Commission économique pour l'Europe**Comité des transports intérieurs****Forum mondial de l'harmonisation des Règlements
concernant les véhicules****Groupe de travail du bruit****Soixante-quatrième session**

Genève, 5-7 septembre 2016

Règlement n° 28 (Avertisseurs sonores)**Proposition de complément 5 au Règlement n° 28****Communication de l'expert de la Fédération de Russie***

Modèle A

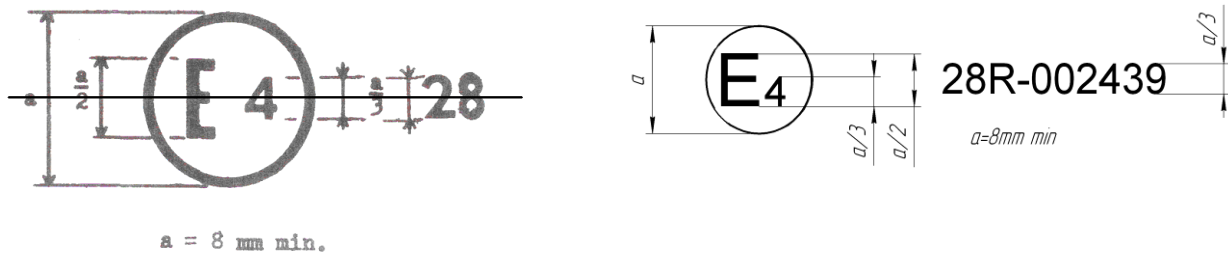
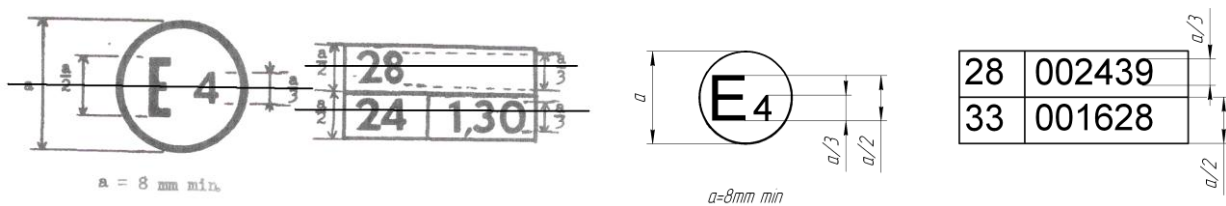
La marque d'homologation ci-dessus, apposée sur un véhicule, indique qu'en application du Règlement n° 28, le type de ce véhicule a été homologué aux Pays-Bas (E 4) en ce qui concerne ses signaux d'avertissement sonores. **Les deux premiers chiffres du numéro d'homologation signifient que le Règlement n° 28 est sous sa forme originale.**

~~La marque d'homologation ci-dessus, apposée sur un véhicule, indique que, en application des Règlements N°s 28 et 24 33, le type de ce véhicule a été homologué aux Pays Bas (E 4), en ce qui concerne la signalisation sonore et les émissions de polluants par le moteur diesel. Dans le cas de ce dernier Règlement, la valeur corrigée du coefficient d'absorption est de 1,30 m⁻¹.~~

16. Il est proposé de préciser les types de marques d'homologation. Le texte est modifié conformément à la pratique actuelle.

Figure 1

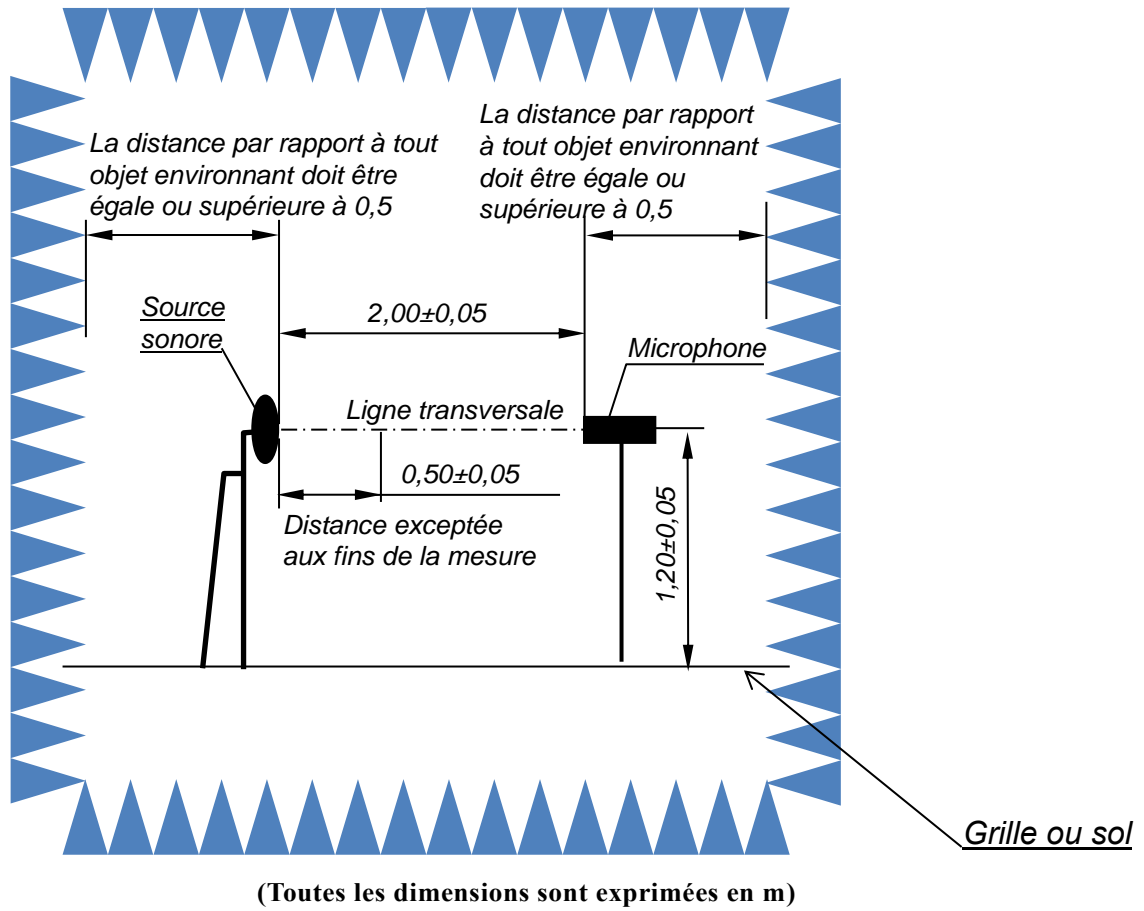
- Dix points au minimum doivent être utilisés aux fins de l'évaluation sur la ligne transversale du microphone. La mesure doit être prise à partir de $0,5 \pm 0,05$ m de la source sonore, l'espacement étant de 0,15 m (voir la figure 1) ;

- Les écarts entre les niveaux de pression acoustique relevés et ceux estimés en appliquant la loi de l'inverse du carré ne doivent pas être supérieurs aux valeurs indiquées dans le tableau ci-après.

Positions du microphone pour la mesure des paramètres acoustiques des avertisseurs sonores, systèmes d'avertissement sonores ou systèmes d'avertissement sonores à sons multiples

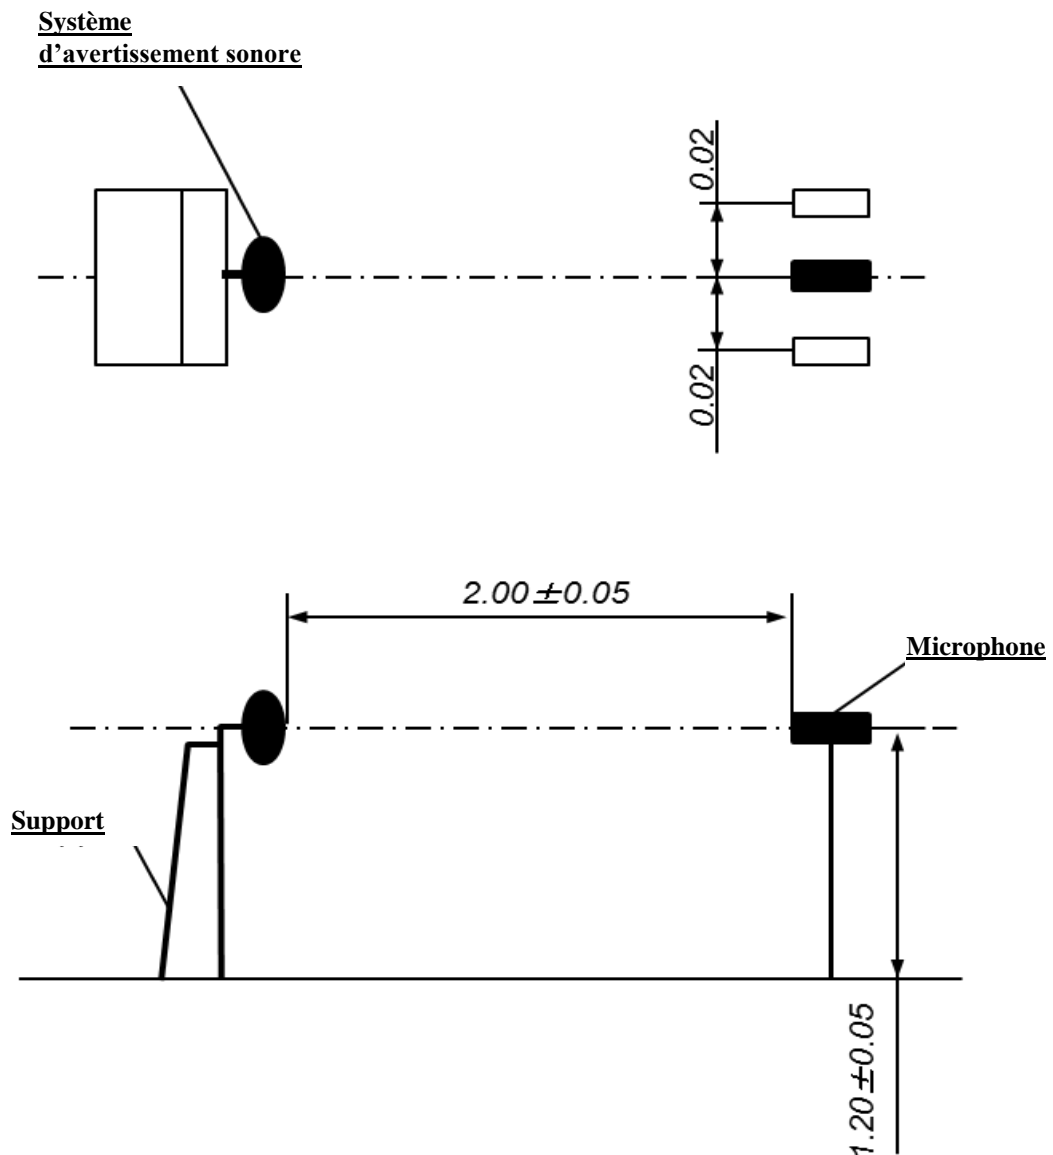
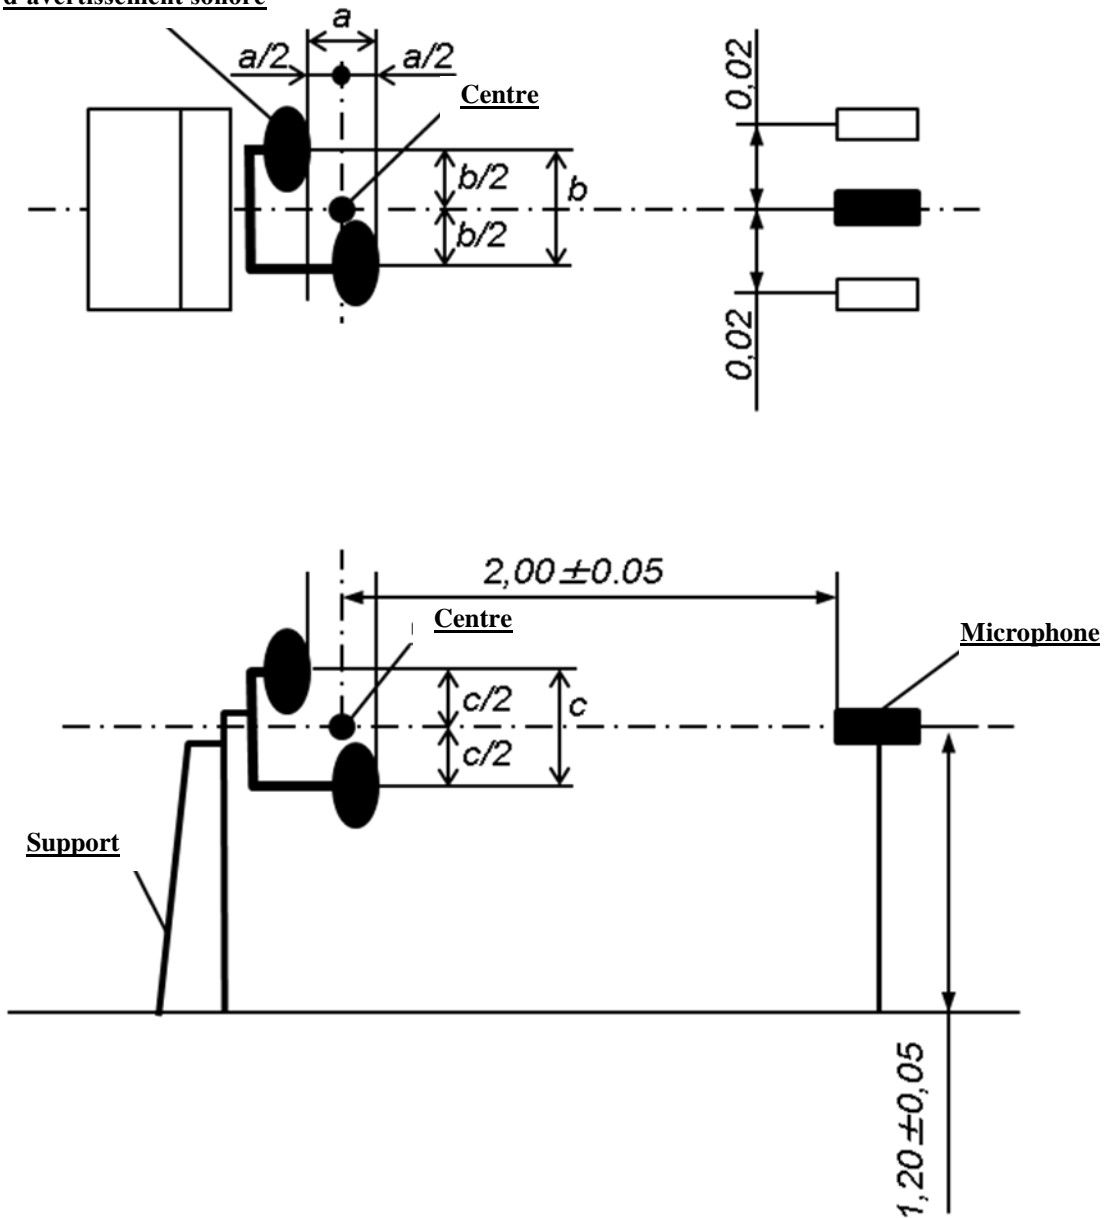
Le microphone doit être placé de façon que sa membrane soit à une distance de ~~$2,00 \pm 0,01$~~ **$2,00 \pm 0,05$ m** du plan de sortie du son émis par l'appareil (**avertisseur sonore, système d'avertissement sonore ou système d'avertissement sonore à sons multiples**). **Il doit être installé face à la surface avant d'émission sonore de l'appareil, dans la direction permettant de mesurer le niveau sonore maximal. Voir la figure à l'annexe 4.**

1. L'intitulé des sections 7, 10, 15 et 19 est modifié. Une nouvelle section 18 est ajoutée. Une nouvelle annexe 3 est ajoutée pour les critères de conformité de l'espace anéchoïque. De nouvelles annexes 4 et 5, qui contiennent des schémas, sont ajoutées.
